Modulo per la presentazione delle osservazioni per i piani/programmi/progetti sottoposti a procedimenti di valutazione ambientale di competenza statale

ID: Codice procedura (ID_VIP/ID_MATTM): 12691

“Progetto di un impianto eolico denominato "Pitigliano" ubicato nei comuni di Pitigliano (GR) e Sorano (GR) costituito da 20 (venti) aerogeneratori di potenza nominale 7,0 MW per un totale di 140,0 MW con relative opere connesse ed infrastrutture indispensabili”

Immagine 3. Cumulo di una parte di impianti eolici, fotovoltaici e geotermici industriali in progettazione ed esistenti intorno all’eolico industriale “Pitigliano”.

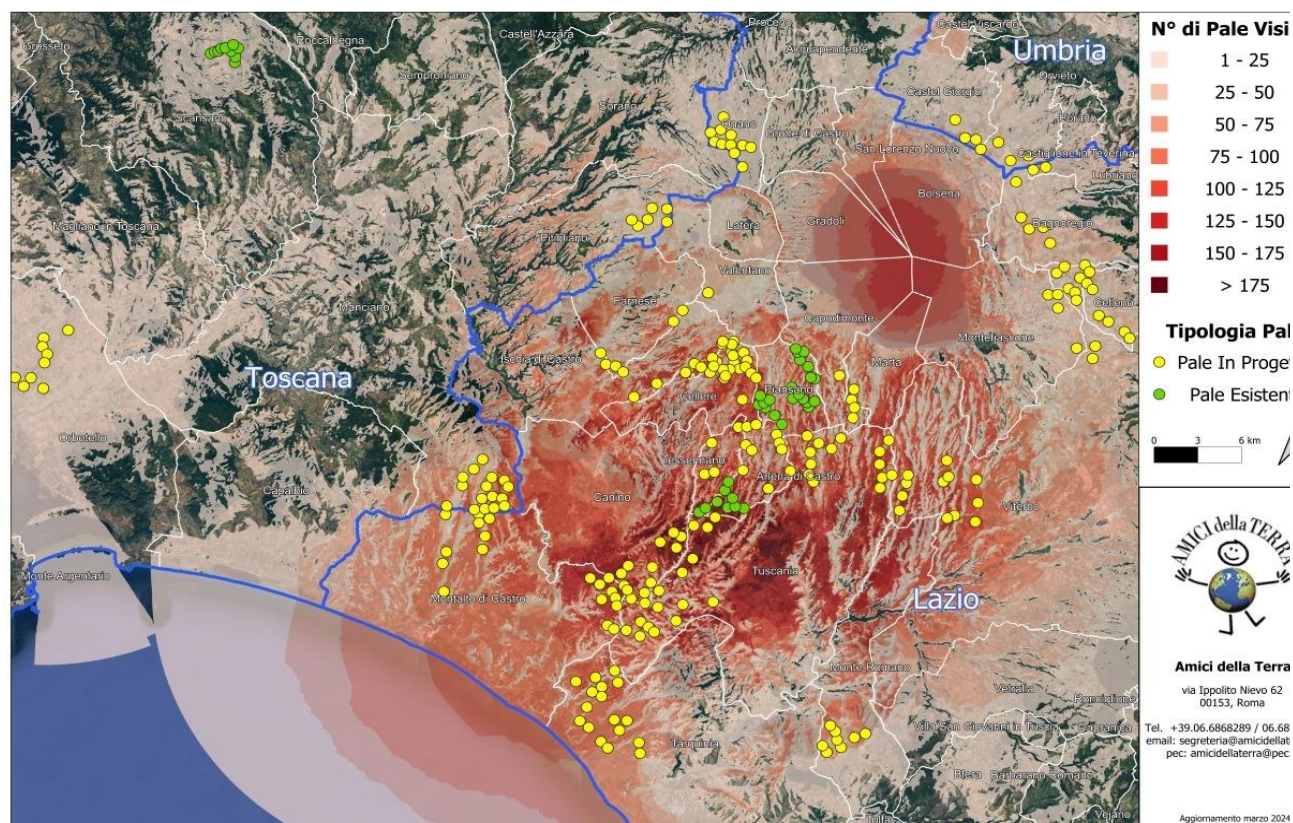
Beni Culturali “*Ambito paesaggistico, geologico e geomorfologico dell’orlo della caldera di Latera ...*” Non vengono nemmeno citati gli impianti eolici in progetto al MASE, il “Rempillo” (6 aerogeneratori) e un altro in verifica amministrativa di 14 aerogeneratori e 72, 6 MW. Ad oggi nei territori di Pitigliano, Sorano e in quello limitrofo potenzialmente potrebbero essere insediati 40 aerogeneratori alti 200 metri e larghi 170. Ma la proponente non cita neanche altri impianti che creerebbero il cumulo e quindi maggiore impatto. Infatti, sul territorio della “Città del Tufo” (Sorano e Pitigliano) impatterebbero anche l’impianto eolico “Montarzo” di Onano con 13 aerogeneratori con le dimensioni ricordate, l’altro eolico industriale nel territorio di Valentano con sette aerogeneratori (stesse dimensioni), gli impianti di Farnese con un minieolico di 3 Torri alte 60 metri già installate in località Poggio del Crognolo e l’impianto eolico industriale “Vallerosa” (7 aerogeneratori alti 200 metri e larghi 158 metri) in procedura VIA presso la Regione Lazio. Inoltre, altri impianti del minieolico già presenti a Valentano, Cellere e Piansano e due progetti eolici industriali con le stesse dimensioni (200 m x 170 m) nel Comune di Ischia di Castro. La valutazione del cumulo non prende neanche in considerazione gli impianti industriali di fotovoltaico e agrivoltaico in progetto a Farnese, Valentano, Ischia di Castro, Cellere. L’impianto geotermico in procedura Via al MASE, progettato nella Caldera di Latera. Quindi è stata effettuata una valutazione del potenziale impatto cumulativo non veritiera a dispetto di quanto affermato dalla proponente che sostiene di aver preso in considerazione uno spazio di 10 km intorno al suo impianto per gli impatti che si creerebbero.

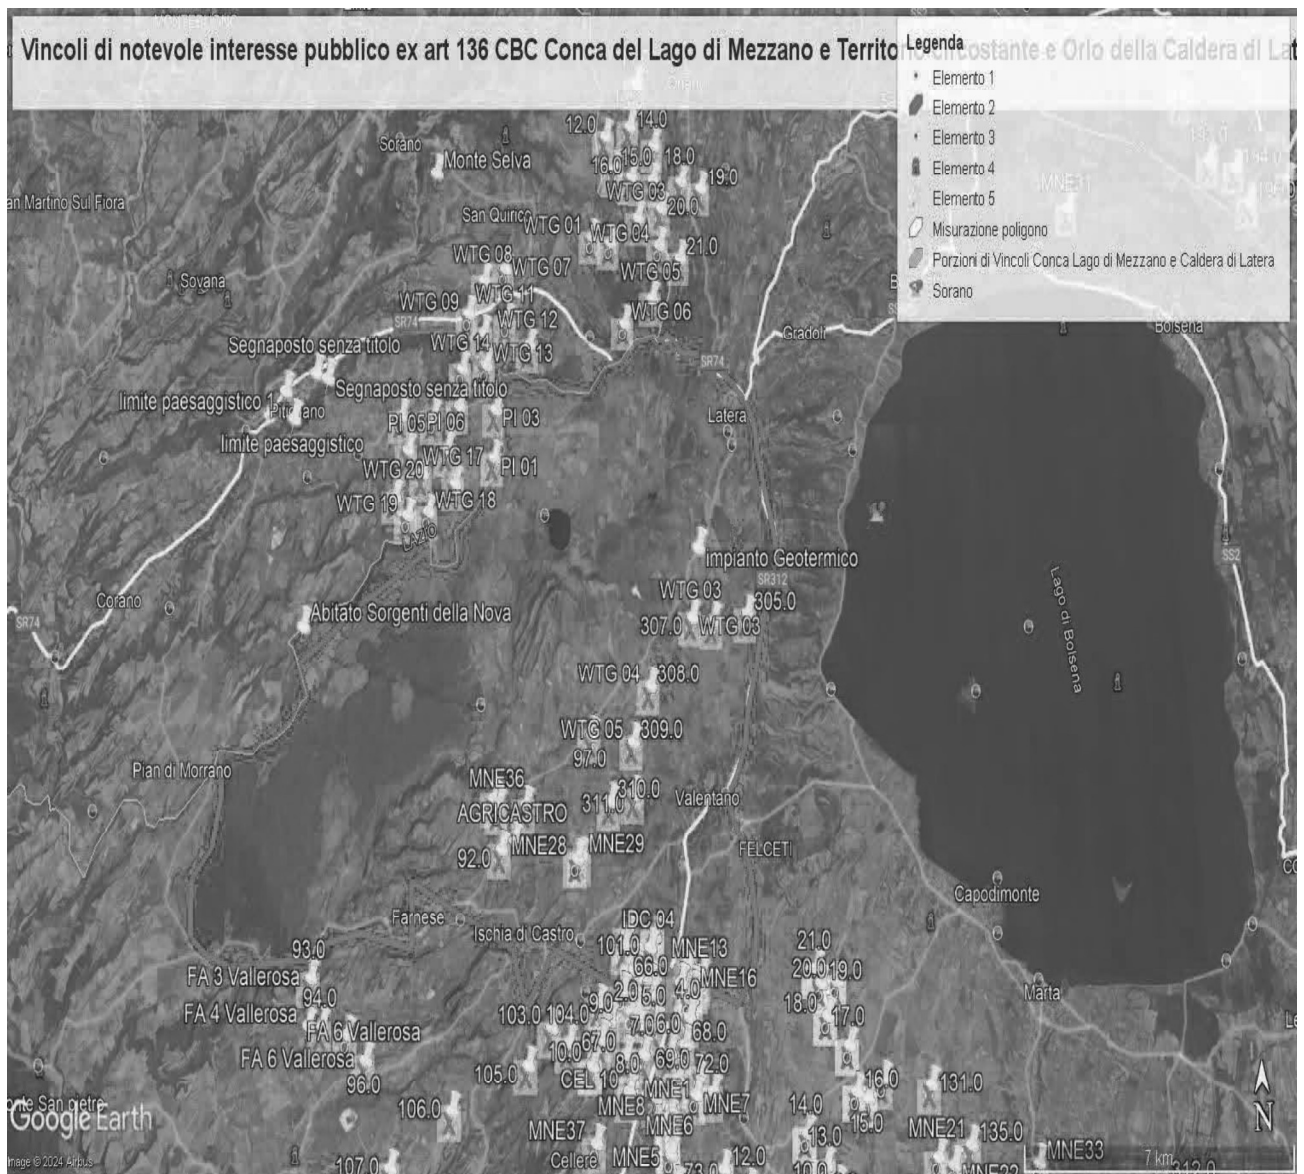
Al contrario si evidenzia che l'impianto eolico industriale citato non solo ricadrebbe con tutti e 20 gli aerogeneratori all'interno delle fasce di rispetto di 3 km di due vincoli paesaggistici di notevole interesse pubblico esistenti nella Regione Lazio e con una parte di essi nel vincolo paesaggistico del Centro abitato di Sorano (GR) quindi in aree non idonee all'installazione di impianti di energia rinnovabile. Addirittura, alcuni aerogeneratori sarebbero ubicati a poche centinaia di metri dai perimetri dei due vincoli paesaggistici laziali ex art 136 del CBC.

Come è illustrato nell'immagine si ribadisce che l'impianto industriale "Pitigliano" ricade completamente all'interno delle fasce di rispetto dei due vincoli di notevole

IMMAGINE n. 3 Impianto eolico industriale "Pitigliano" e distanze aerogeneratori dai Vincolo "Orlo della Caldera di Latera.

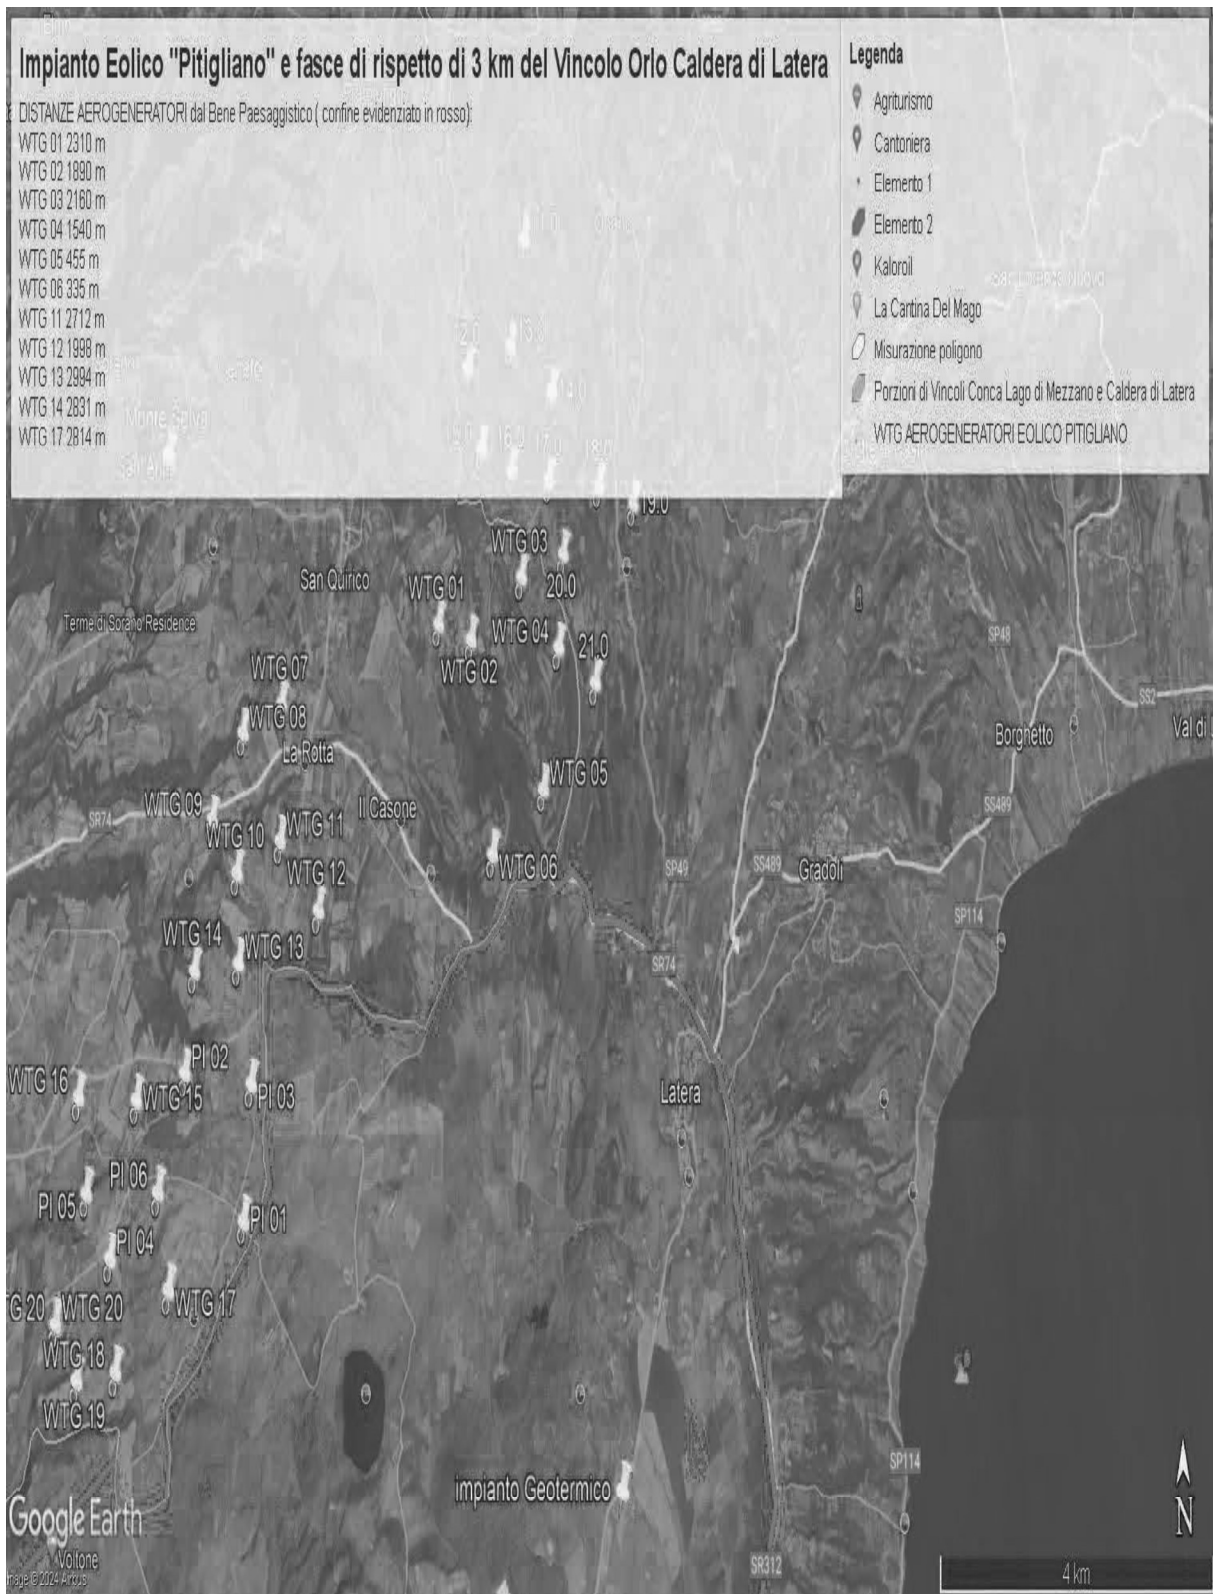
Concludendo, si evidenzia ancora che la proponente non effettuando la procedura prevista dalla Parte III delle Linee Guida nazionali ha ignorato un vincolo paesaggistico di notevole interesse pubblico istituito con un provvedimento del Segretariato regionale del Ministero della Cultura per il Lazio che ha emanato il Decreto di dichiarazione di notevole interesse pubblico n. 22 del 15.02.2024 ai sensi e per gli effetti dell'art. 136, co. 1, lett. c) e d) del decreto legislativo 22 gennaio 2004, n. 42, "Ambito paesaggistico, geologico e geomorfologico dell'orlo della caldera di

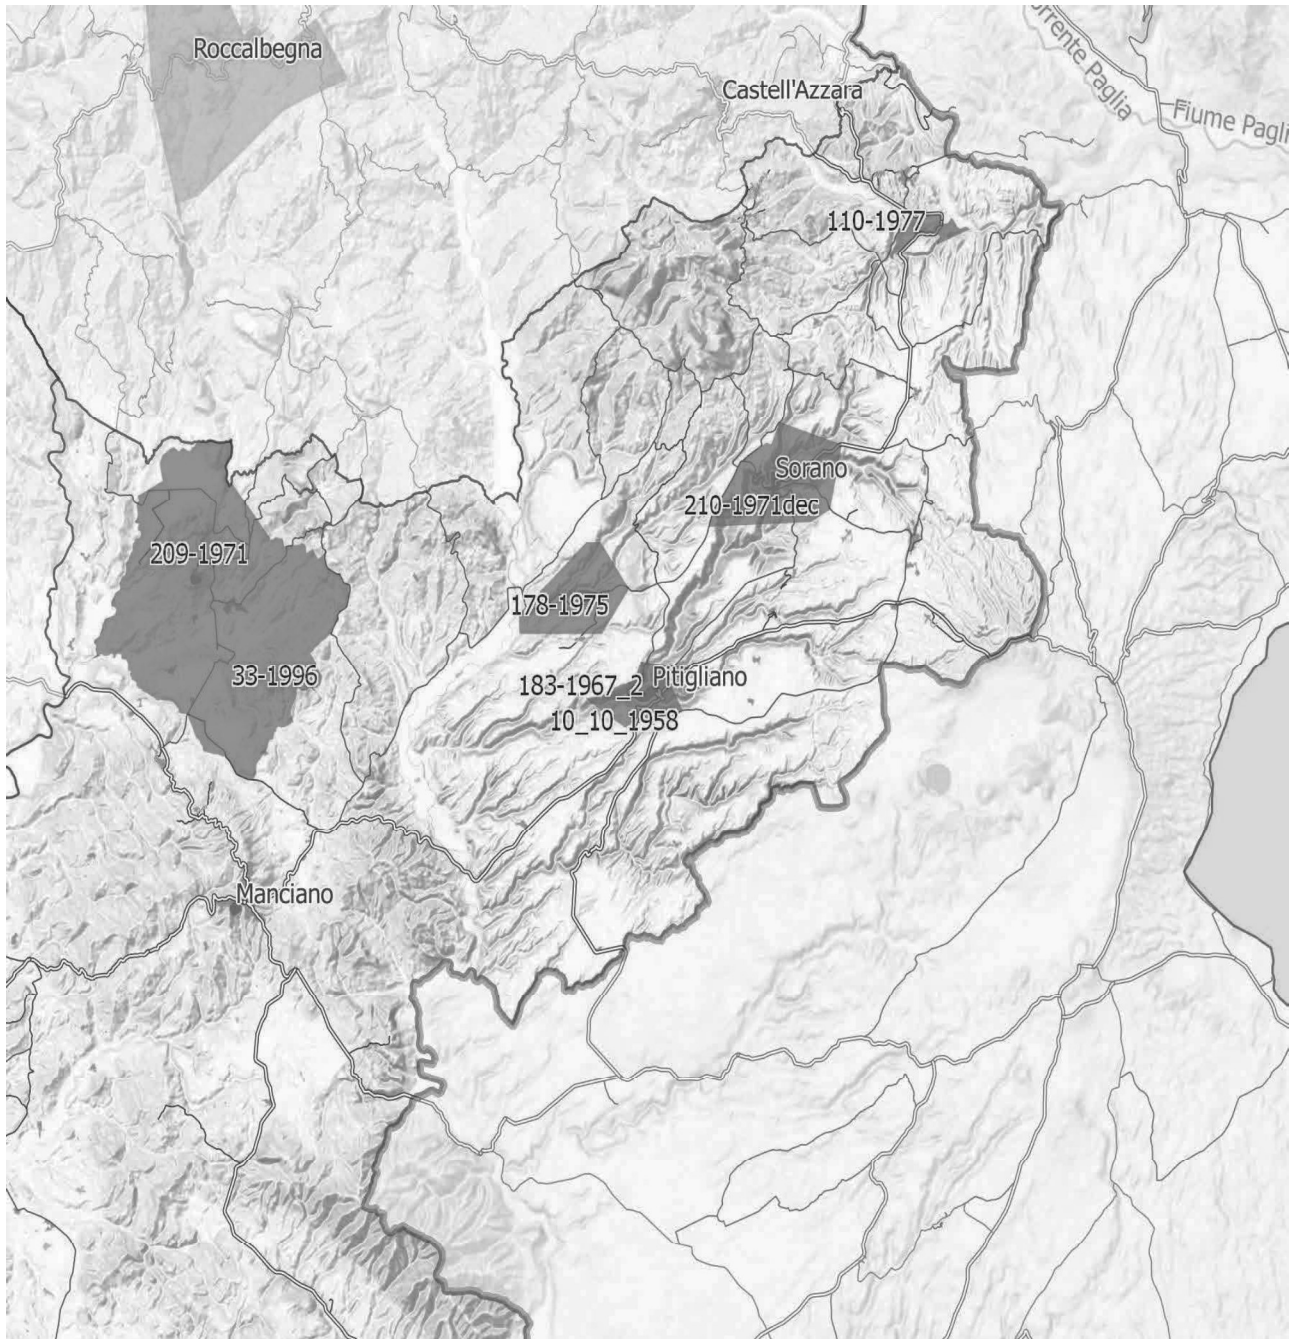
Inoltre, come sostiene la Proponente parte dell'impianto si verrebbe a trovare a 3,5 km dal centro abitato di Sorano. Infatti, tre degli aerogeneratori WTG 08, 09, 10 sono addirittura all'interno delle fasce di rispetto dei 3 km del suo vincolo paesaggistico di notevole interesse pubblico ex art 136 del CBC. Si evidenzia che così si crea

IMMAGINE n 5. Mappa eolici elaborata dall'Associazione Amici della Terra. La mappa evidenzia il cumulo degli impianti tra Lazio e Toscana.

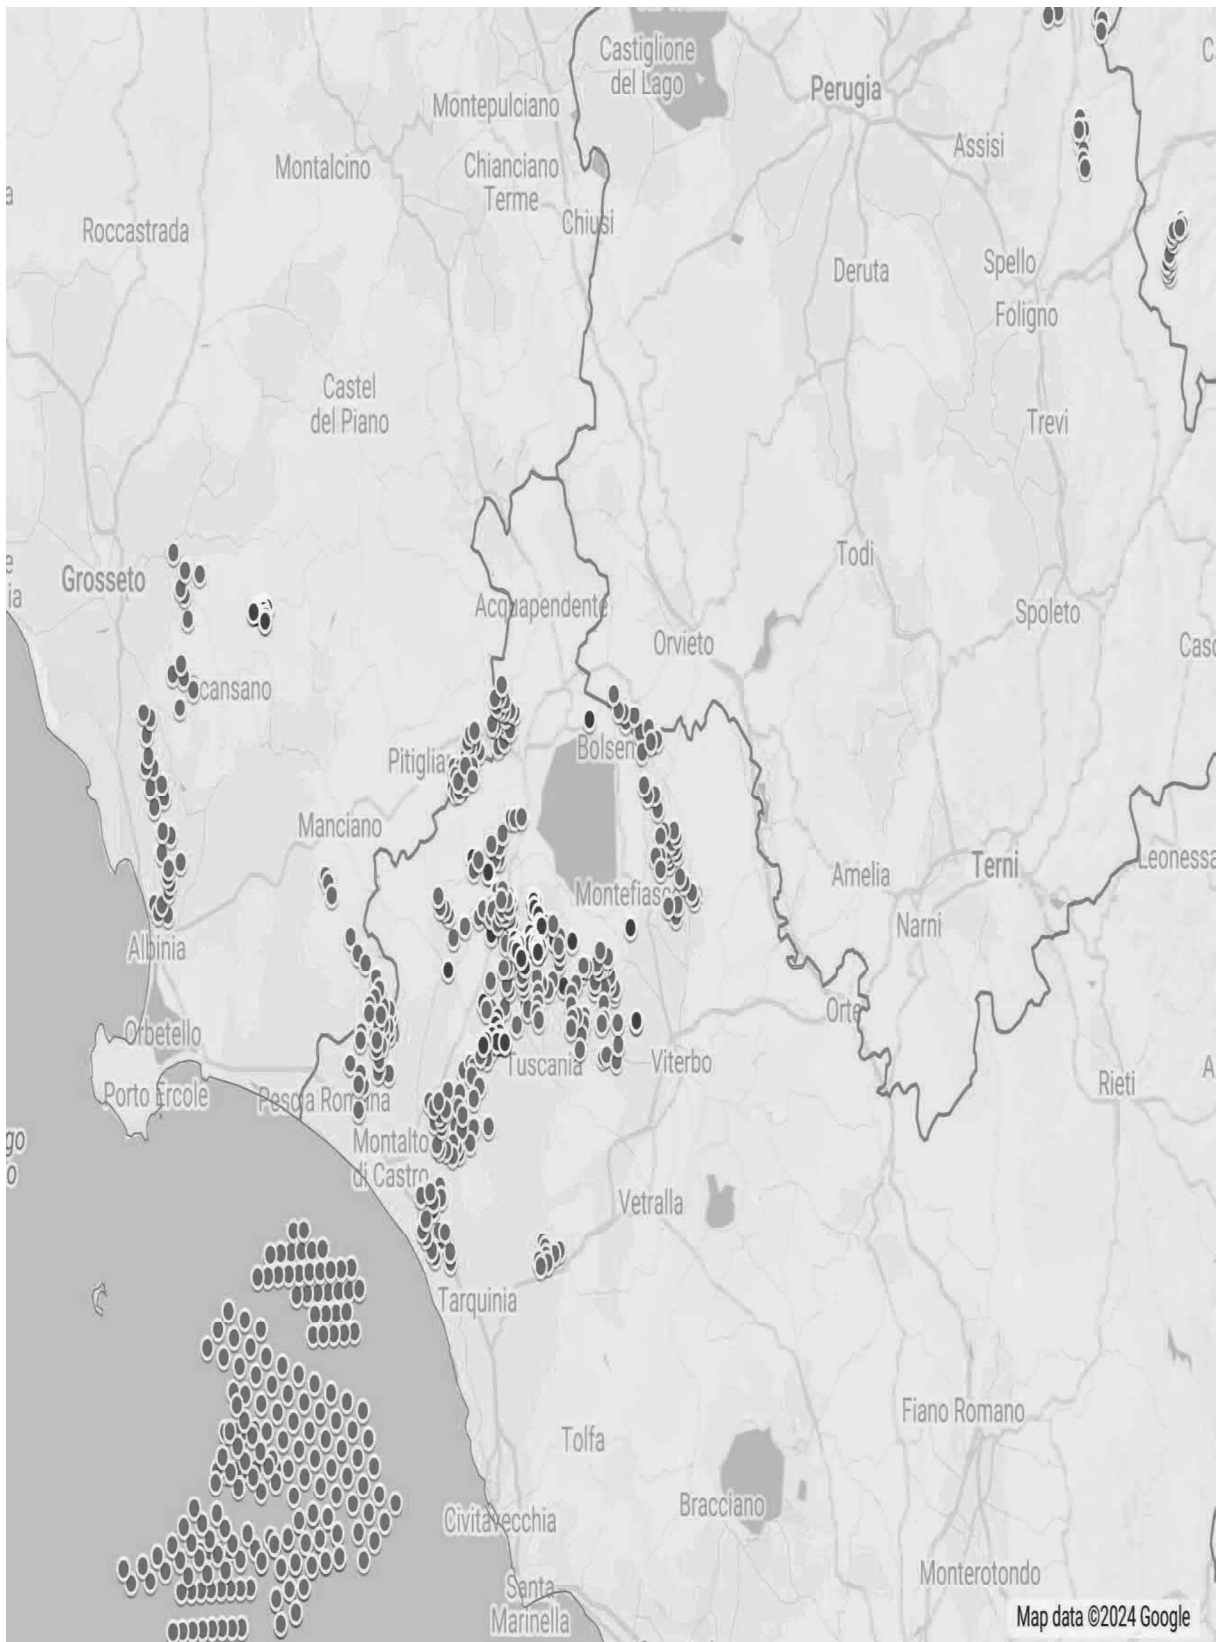
Riguardo al cumulo degli impianti FER, le mappe prodotte dalla proponente riguardano, come già evidenziato, soltanto una parte molto piccola degli impianti FER dell'area intermedia e vasta e in particolare di quelli eolici che contribuiscono a creare un notevole cumulo e la saturazione del territorio tosco laziale. Riguardo al cumulo dei soli impianti eolici si riporta la mappa dell'intervisibilità degli impianti eolici elaborata dall'Associazione nazionale “Amici della Terra”.

Se agli impianti eolici rappresentati qui sopra che non comprendono sia l'impianto eolico Pitigliano e le altre 14 pale del progetto eolico in verifica amministrativa sempre nel territorio di Pitigliano si aggiungono i migliaia di ettari (7000 fin'ora) di territorio occupato dagli impianti fotovoltaici e agrivoltaici e dalle altre tipologie appare chiaro il numero spropositato degli impianti FER nella bassa toscana e nella Tuscia.
